АД АЕРОДРОМ НИКОЛА ТЕСЛА БЕОГРАД  
КОМИСИЈА ЗА ЈАВНУ НАБАВКУ БРОЈ 127/2015 ОП

**Предмет:** Измена конкурсне документације за јавну набавку 127/2015 ОП „Уређење робно царинског складишта“

**„ПУЛТ - позиција 08-03“**

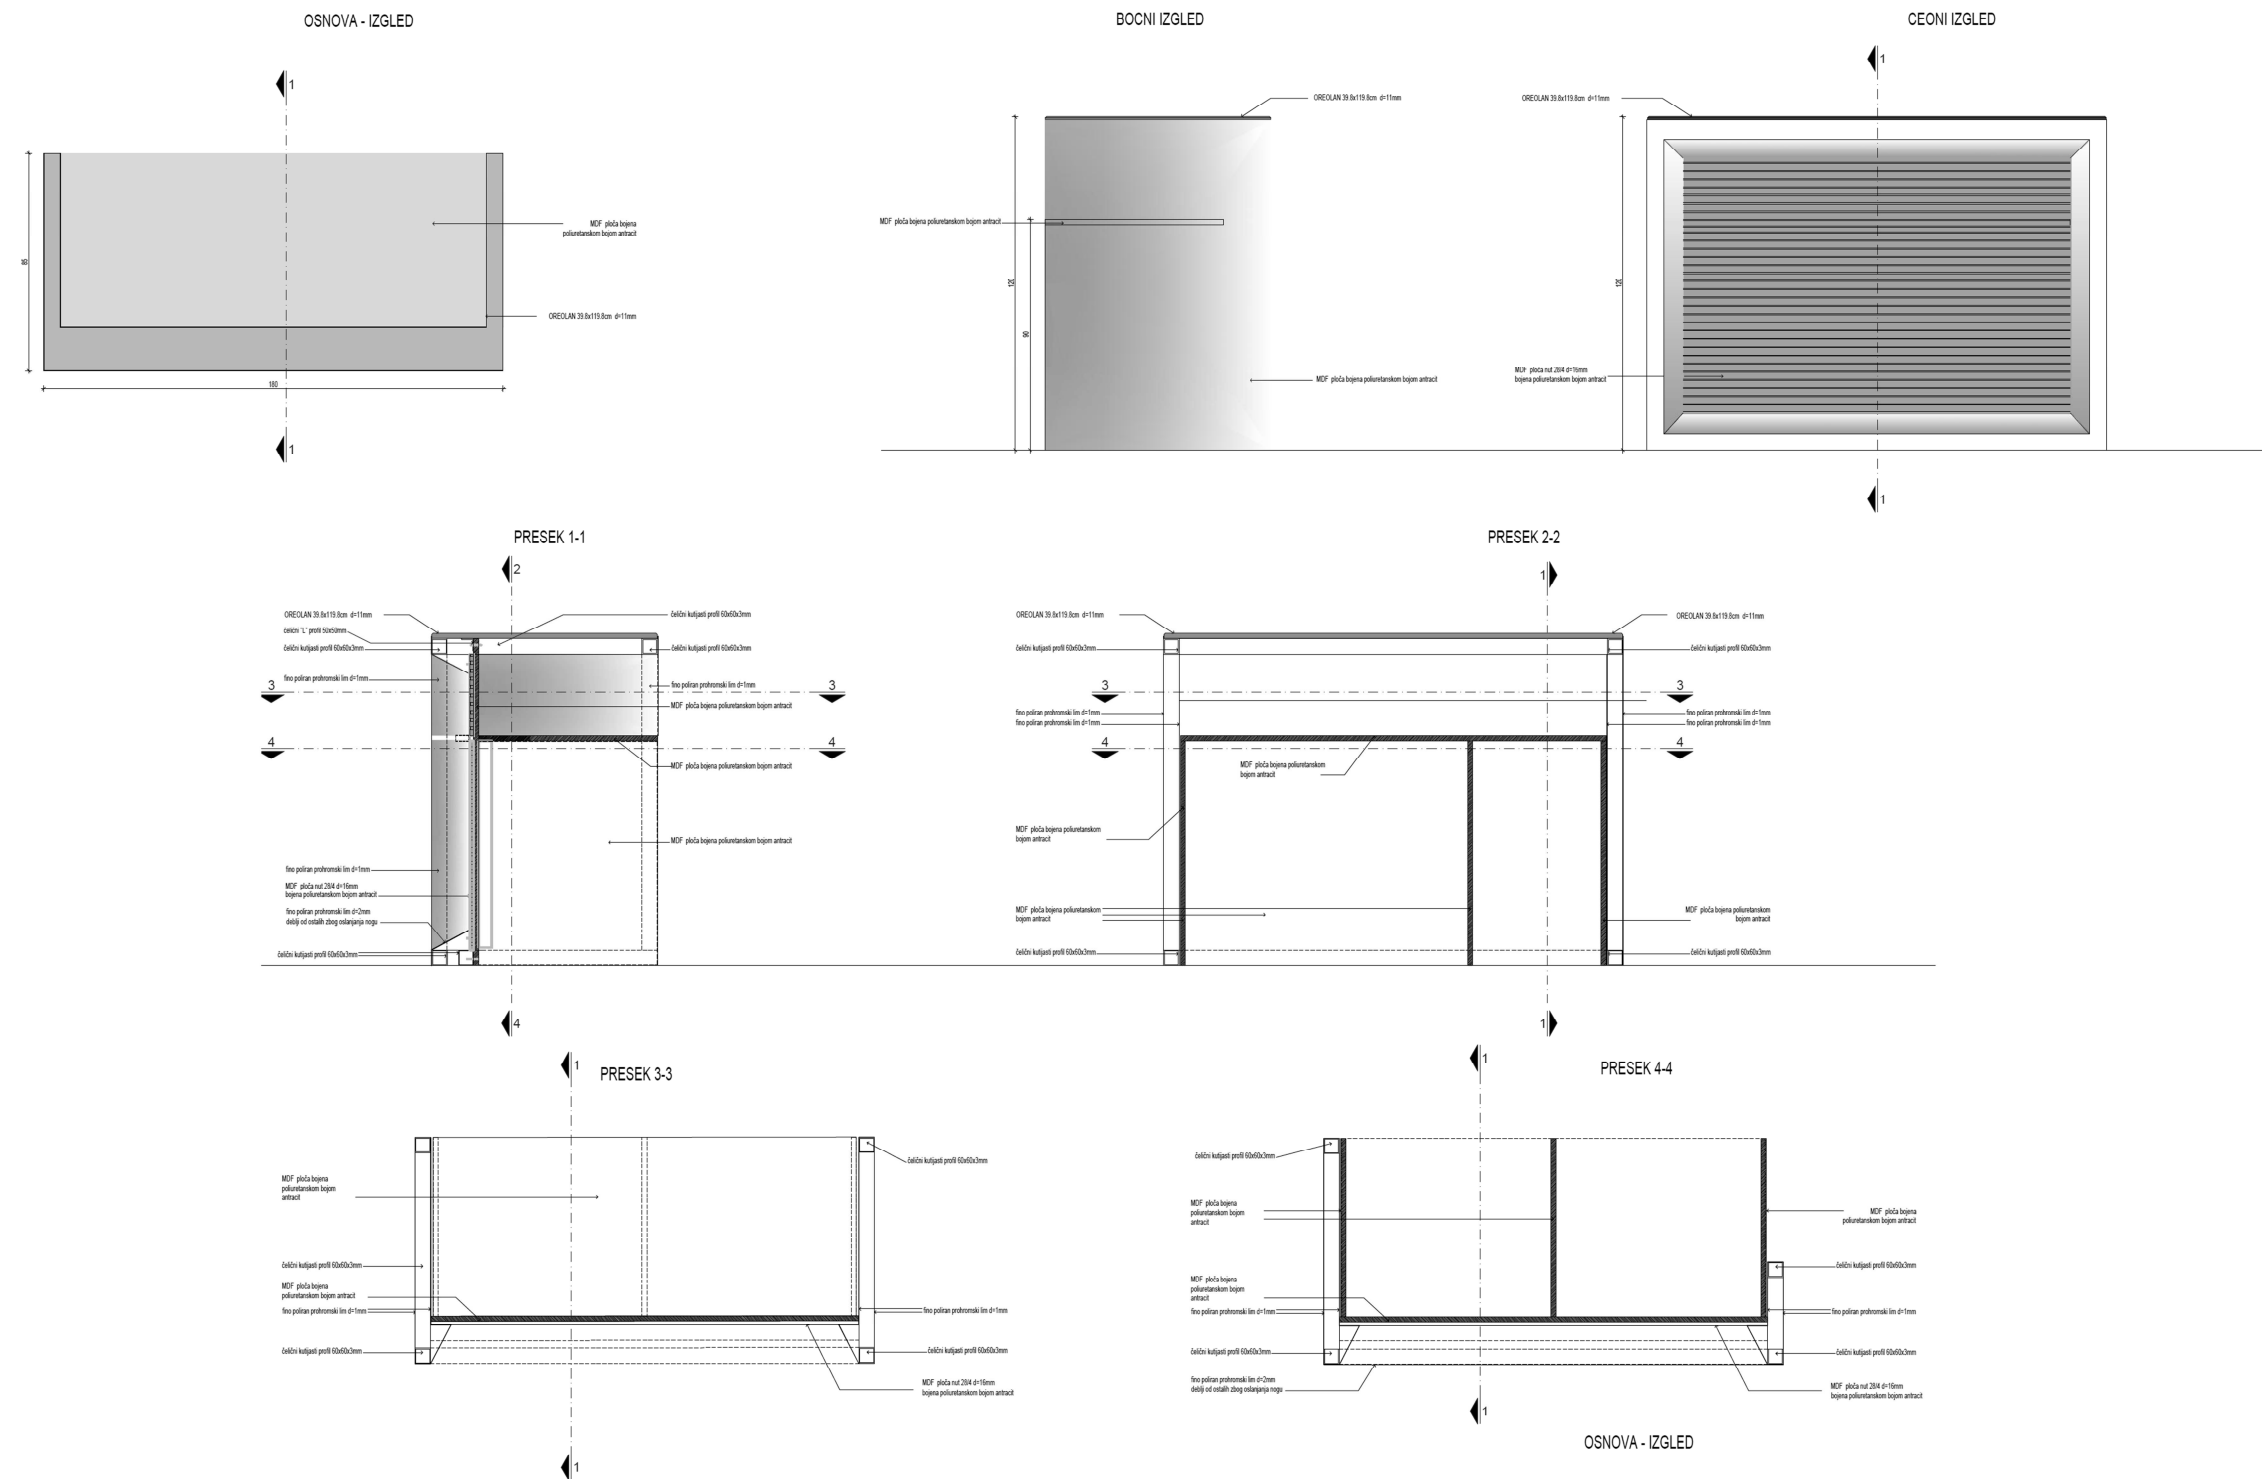
у групи 08-00 Разни радови позиција 08-03

брише се текст:

*„Набавка материјала, транспорт и израда високог пулта бординга. У свему радити према цртежима из пројекта и радионичким цртежима. Конструкција пулта од челичних кутијастих профила 60x60x3мм и челичних "У" профила, минимизираних и бојених.*

*Предња страна обрађена топакустик облогом 28/4  $d=16$ мм, бојена полиуретанском бојом по избору пројектанта. По обиму обрађено фино полираним прохромским лимом  $d=1$ мм. Са предње стране пулта на висини  $x=129$ цм је монтирано дупло сигурносно стакло  $d=2x1$ м, једнострано пескарено на страни спајања са другим стаклом и једнострано обореном ивицом 3мм. Димензије пулта 180/40,  $x=120$ цм.*

*Горња плоча пулта је ОРЕОЛАН или доказани еквивалент, плоча Астро Неро 11мм.*

*Радни део пулта - сто универ плоча у дезену и боји по избору Инвеститора (антрацит), постављена на 80 цм од пода. Регал за утичнице за јаку и слабу струју предвиђен у пројекту електроинсталација. Опрема и мобилијар (столице) нису укалкулисани ценом.*

*Обрачун по ком, комплет према опису, детаљу и пројекту.“*

**цртеж у Конкурсној документацији испред дела „ПУТОКАЗНЕ ОЗНАКЕ“:**

**заменењује следећим цртежом:**

„Набавка материјала, транспорт и израда високог пулта бординга. У свему радити према радионичким цртежима. Конструкција пулта од челичних

кутијастих профила 60x60x3мм и челичних "У" профила, минимизираних и бојених. Предња страна обрађена МДФ облогом 28/4  $d=16$ мм, бојена полиуретанском бојом по избору пројектанта. По обиму обрађено фино полираним прохромским лимом  $d=1$ мм. Димензиј пулта 180/85,  $x=120$ цм.

Горња плоча пулта је ОРЕОЛАН или доказани еквивалент, плоча Астро Неро 11мм.

Радни део пулта-сто МДФ плоча, бојена полиуретаном у дезену и боји по избору Инвеститора (антрацит), постављена на 90 цм од пода. Регал за утичнице за јаку и слабу струју предвиђен у пројекту електроинсталација. Опрема и мобилијар (столице) нису укалкулисани ценом.

Обрачун по ком, комплет према опису, детаљу и пројекту.“
